令和4年度東名遺跡保存モニタリング委員会(第6回) 説明資料

令和4年11月18日
佐賀市

1.第5回モニタリング委員会(令和4年2月書面開催)での主な意見とその対応について①

4-2.第6貝塚の整備

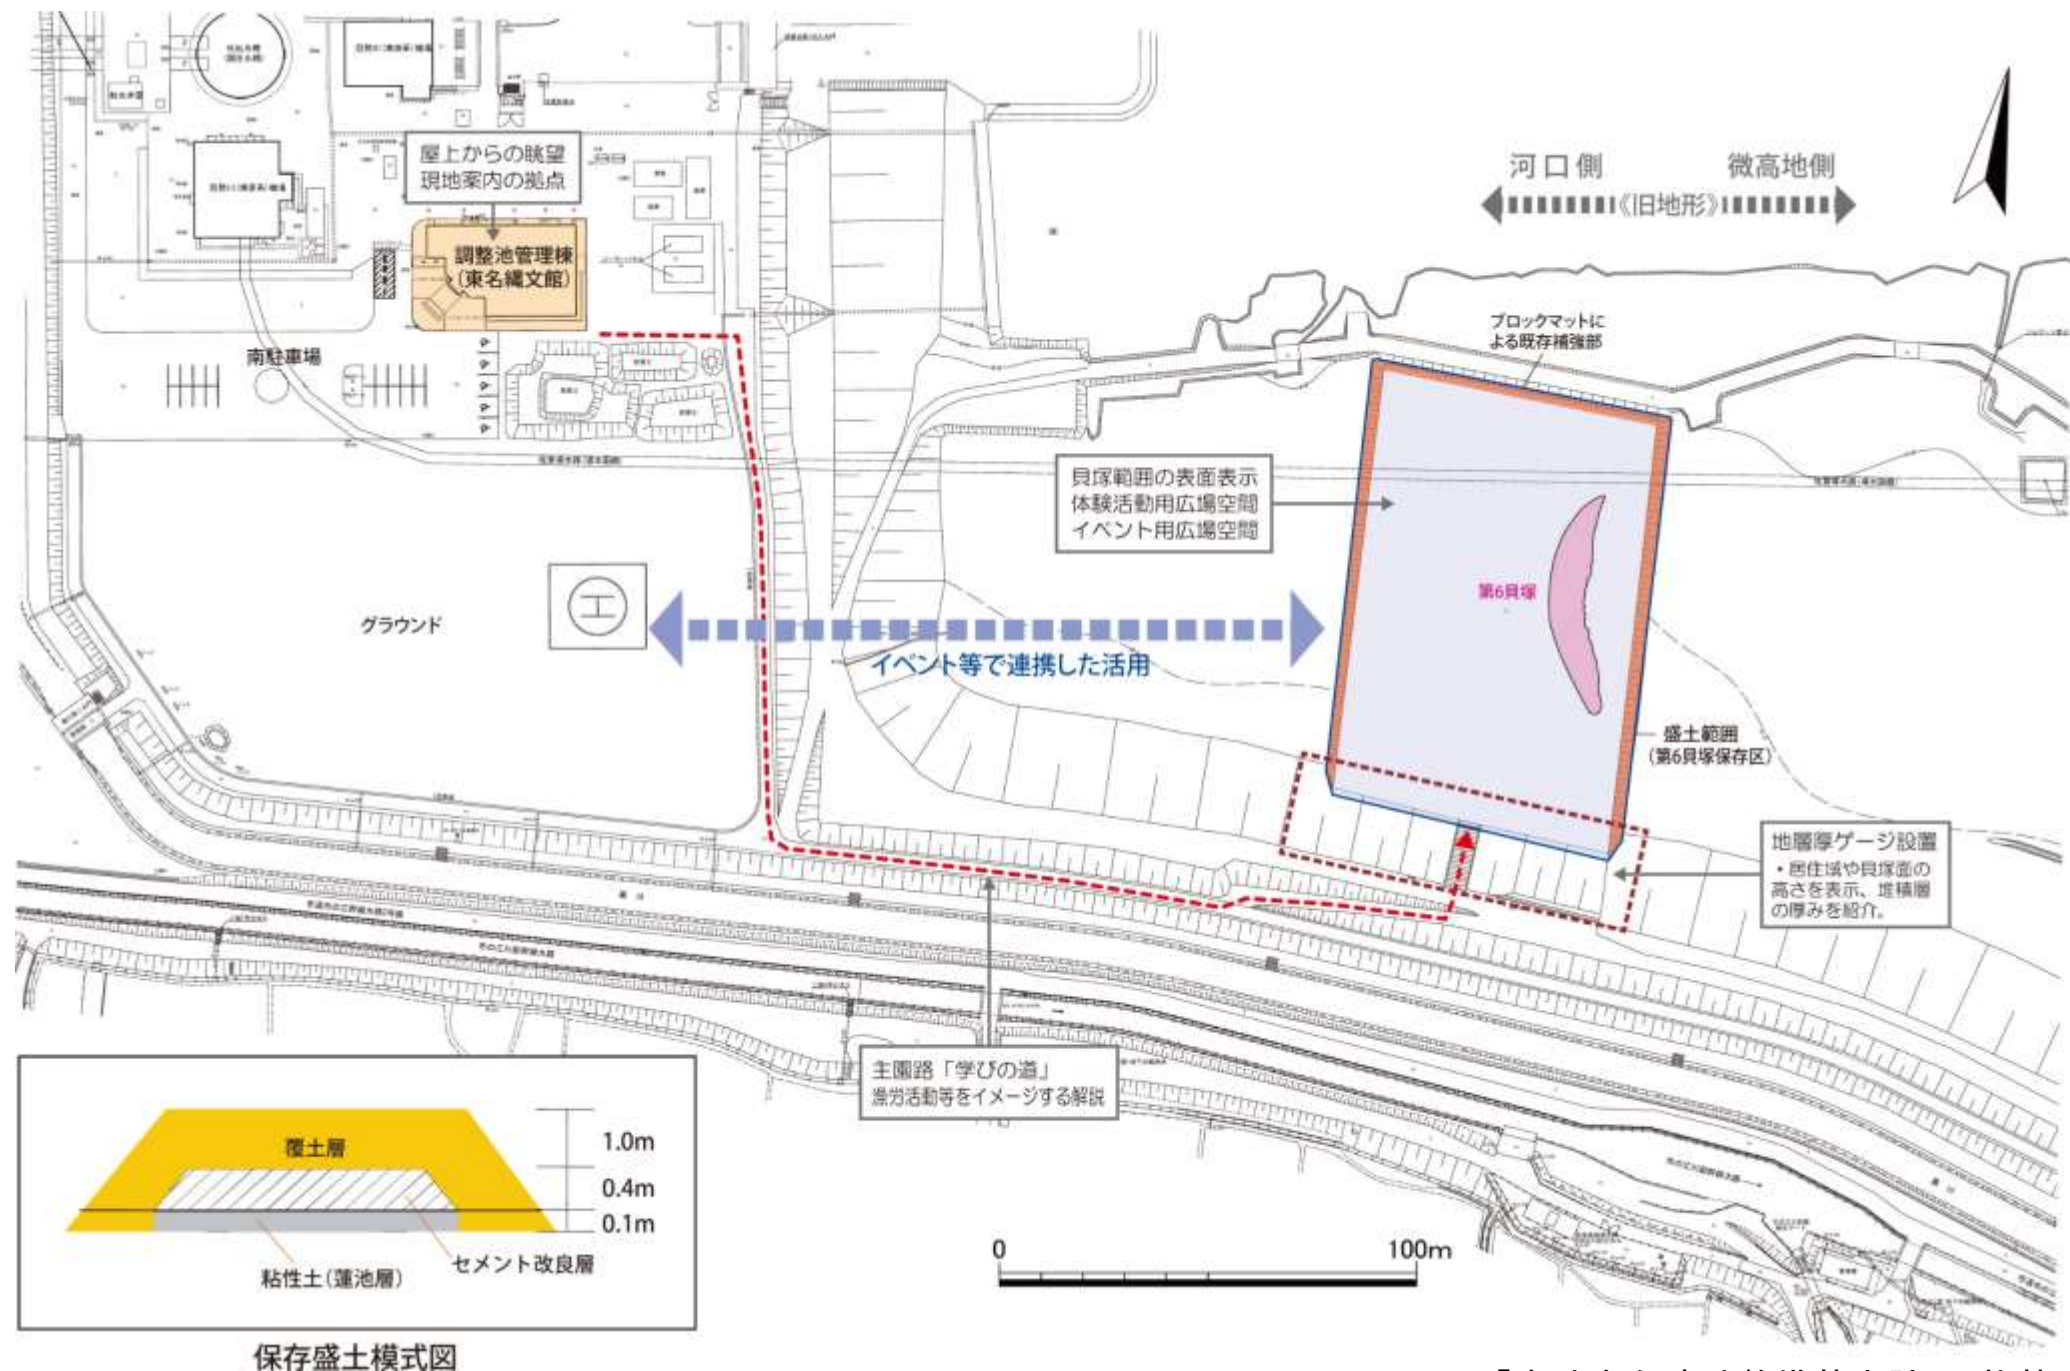
・東名遺跡整備指導委員会において、「第6貝塚の長方形の盛り土が、上から見た時に興ざめであり、少し整形するような整備ができないか」という意見が出された。

⇒「保存盛土の構造上、改変できる範囲は制限される。東名遺跡保存モニタリング委員会での検討が必要。」と回答。
